NRD-NPP-92-03

核二廠二號機第十五次大修管制報告
(反應爐內部組件目視檢查)

行政院原子能委員會

核二廠二號機 EOC-15 大修 IVVI 視察摘要

圖二 Jet Pump 各部示意圖

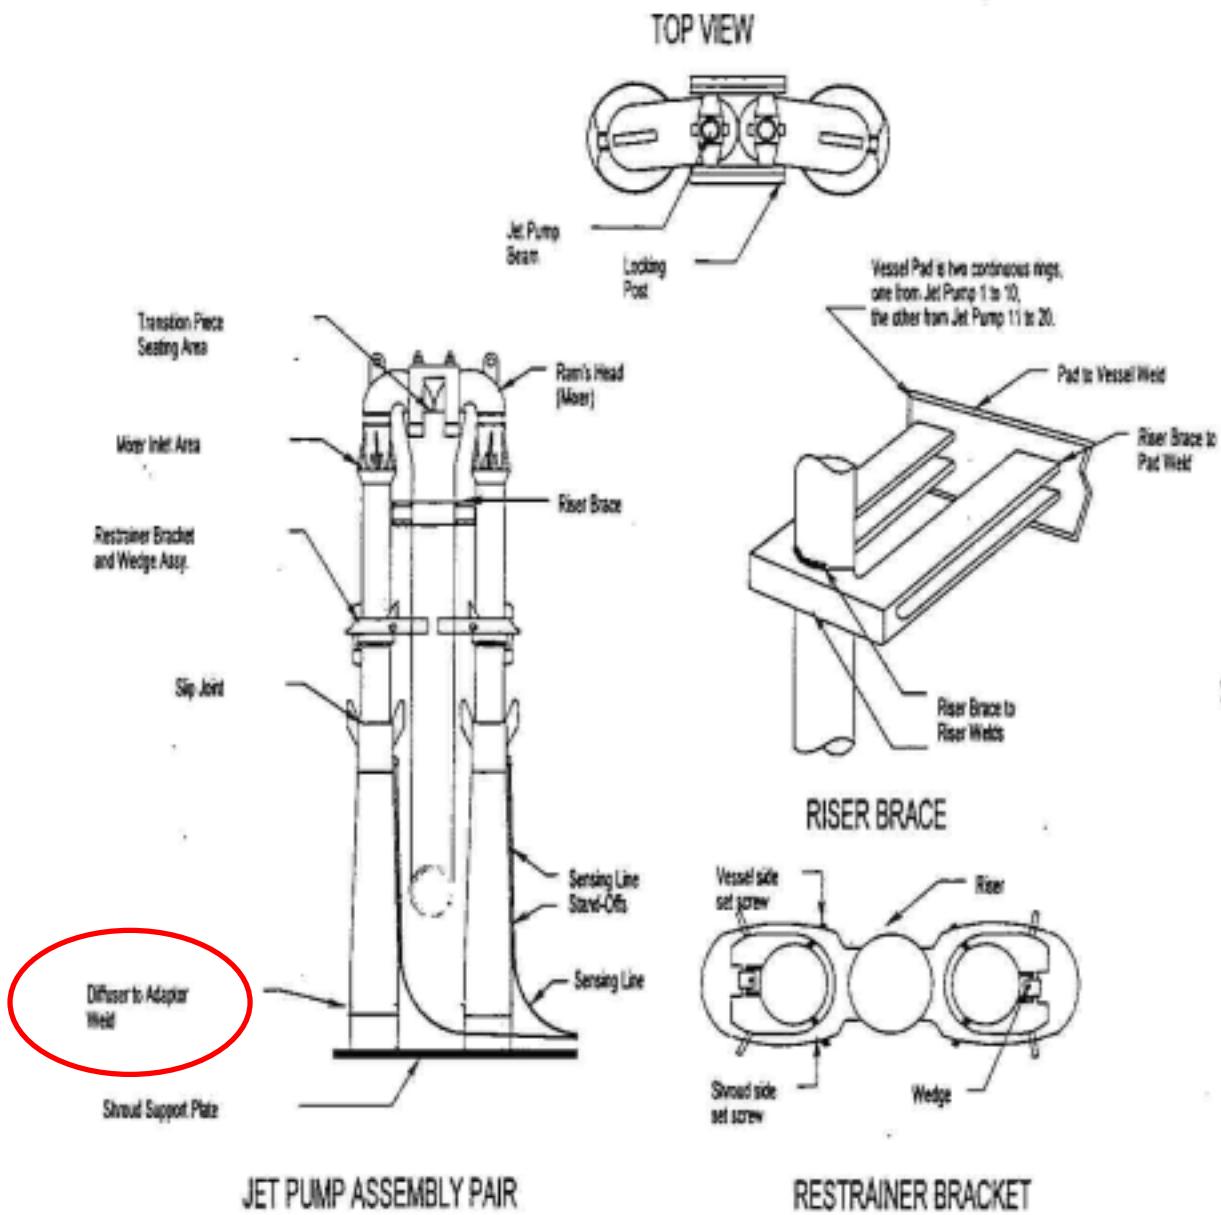
依時間排程，於 11 月 22 日抽調 3 卷錄影帶查看 IVVI 解析度校正過程，校正時間符合程序書不得超過十二小時之規定，校正結果亦符合檢查要求；11 月 26 日會同機械課、品質課及 ANII 人員檢視 surveillance sample holders 和 core shroud welds 錄影帶，除已有裂痕追蹤外，並無異常情形；11 月 27 日檢視 Jet Pump 錄影帶，請參考圖二和三，發現奇異公司察覺 Jet Pump No.8 Diffuser to Adapter 錄道位置檢查有誤，同一區域附近有兩處錄道，經查證此部分與程序書圖面只

有一處鋸道不相符，隨即要求台電公司提出澄清，依台電和奇異公司之說明，上側鋸道應屬 Diffuser to Adapter 鋸道，下側鋸道為 Adapter 本身鋸道；然為再次求證以往檢查是否有相同的檢查問題，隔日抽查二號機上次大修(EOC-14)及一號機上次大修(EOC-15) Diffuser to Adapter 鋸道檢查情形，發現一號機檢查 Jet Pump No.1~6，其 No.2 有同樣問題，二號機檢查 Jet Pump No.1~6，其 No.1,2,4,6 也有同樣檢查失誤，於獲得上述初步抽查結果，即要求電廠須對此問題提出說明。

針對 Jet Pump 誤檢情形，本會在 11 月 29 日於電廠召開討論會，電廠對此誤檢事件將以 NCD 方式處理，包括全面執行 20 支 Jet Pump Diffuser to Adaptor 鋸道檢查，除此之外，本會人員亦於會議中要求核二廠確認該項設備設計型式和檢查範圍，並依設計型式說明是否須加強檢測，且須進一步確認本次 IVVI 各組件檢查項目是否有誤檢情形。另外，於下次一號機大修前完成清查各組件圖面是否有類似不一致情形，且 IVVI 程序書應明示各組件之檢查項目予以編號，並配合現場錄影帶檢查畫面編號，以加強查核工作。
